Mission régionale d'autorité environnementale

**Avis délibéré de la Mission Régionale
d'Autorité environnementale de La Réunion
sur la révision allégée n°3 du PLU de
la commune de SAINT PIERRE**

n°MRAe 2022AREU2

ZI N°4 - PHASAGE

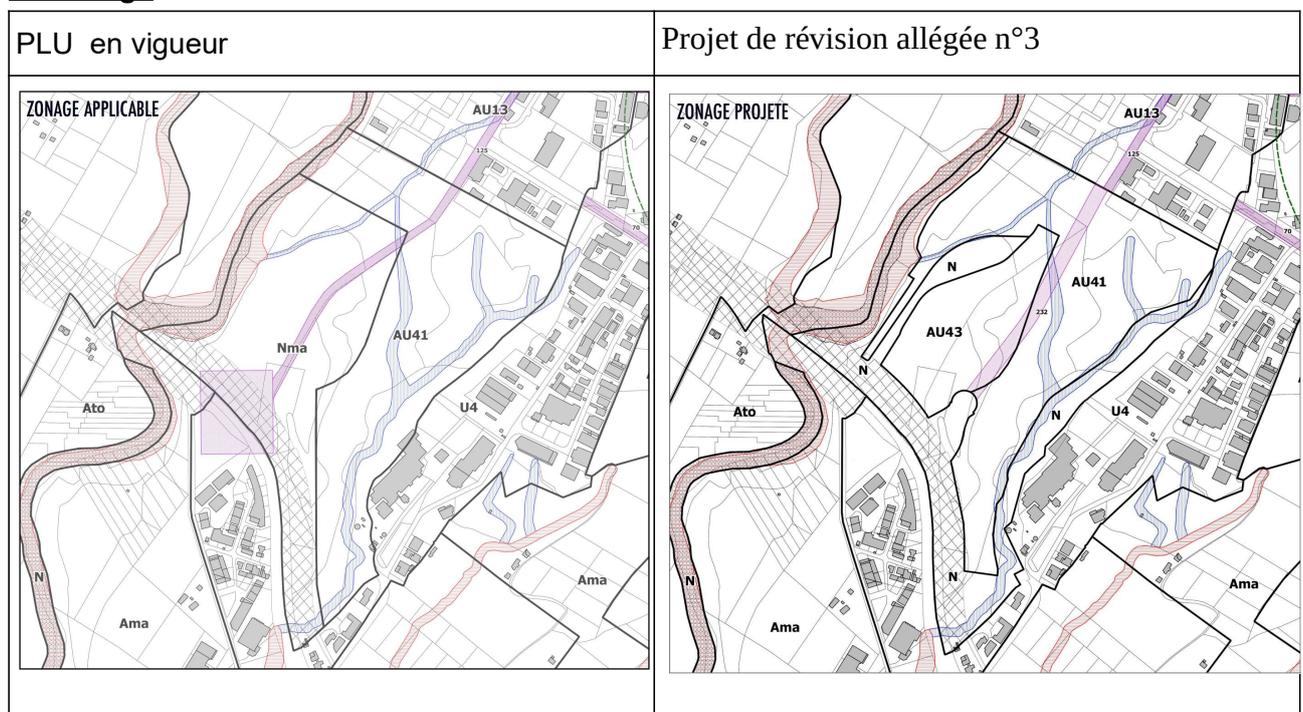
La révision N°3 du PLU qui impacte environ 103 Ha du zonage du PLU consiste à :

- supprimer la zone Nma (zone naturelle destinée à l'extraction de matériaux)
- créer une zone AU43 qui concilie l'extraction de matériaux et l'aménagement du site pour l'installation d'activités industrielles et artisanales (le tracé du zonage de la zone créée prévoit d'implantation d'un circuit automobile au droit de la ravine des Cabris)
- modifier le périmètre de la zone AU41 (zone d'urbanisation future à vocation économique)
- modifier le périmètre de la zone U4 à vocation économique
- créer une zone N, naturelle inconstructible
- supprimer l'emprise de l'emplacement réservé ER n°125 destiné à la réalisation d'une voie de désenclavement de 20 mètres qui traverse la zone AU41 et Nma et le remplacer par un nouvel emplacement réservé ER n°232 à une nouvelle voirie de 23 mètres d'emprise avec un tracé ajusté

Rapport de présentation du PLU Révisé de Sainte -Pierre page 388

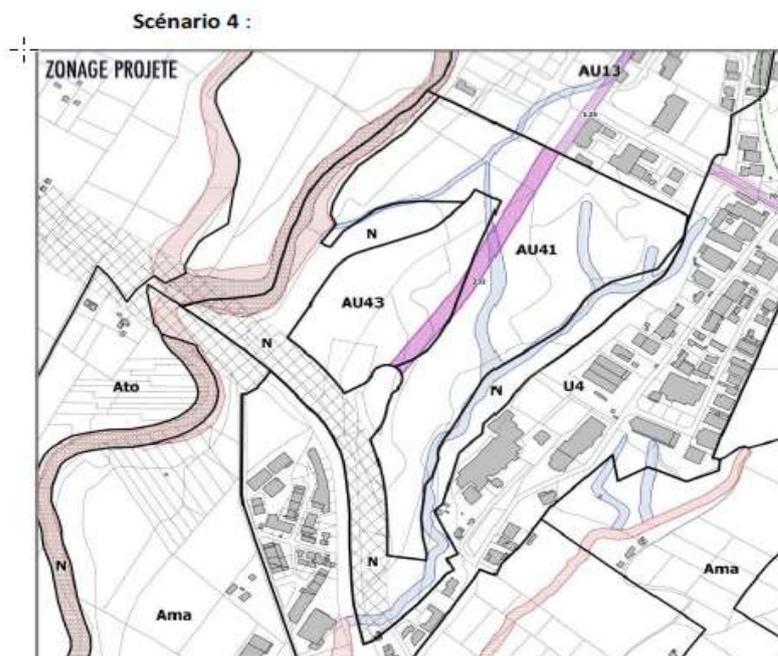
La ravine des Cabris est identifiée comme corridor écologique potentiel et le plateau de tufs comme réservoir de biodiversité potentiel susceptible d'abriter un taxon rare (*Tephrosia pumila* var. *aldabrensis*). Le projet de révision allégée prévoit un circuit automobile dans cet espace pourtant identifié dans le rapport comme site à enjeux écologiques et paysagers.

Le rapport expose les solutions de substitution présentées à travers cinq scénarios le scénario 4 présenté comme répondant à l'ensemble des enjeux identifiés n'est pas retenu au profit d'un scénario 5 pour pouvoir intégrer un projet de circuit automobile. L'évaluation environnementale met bien exergue les incidences du choix d'implanter cet équipement :

- interruption de la continuité écologique entre la ravine des Cabris et l'éperon rocheux ;
- implantation sur un espace abritant des espèces indigènes et patrimoniales

L'Ae, dans son avis de 2018, avait déjà identifié ce corridor écologique comme un « enjeu majeur pour la biodiversité comme pour le cadre de vie des habitants ». Le rapport relève que les enjeux naturalistes identifiés sont partiellement pris en compte par le classement en zone N inconstructible. Toutefois aucune justification, mesure de réduction ou de compensation n'est présentée pour l'implantation de cet équipement, en termes de continuité écologique ou concernant l'évaluation et mesures proposées pour atténuer les nuisances importantes en termes de bruit pour les espèces protégées présentes sur le site.

- **Au vu des enjeux déjà identifiés dans son avis de 2018, l'Ae demande que la localisation du circuit automobile soit reconsidérée et que la partie de la ZI n°4 actuellement destinée au circuit automobile soit classée en zone naturelle comme cela avait été initialement proposé dans le scénario 4**
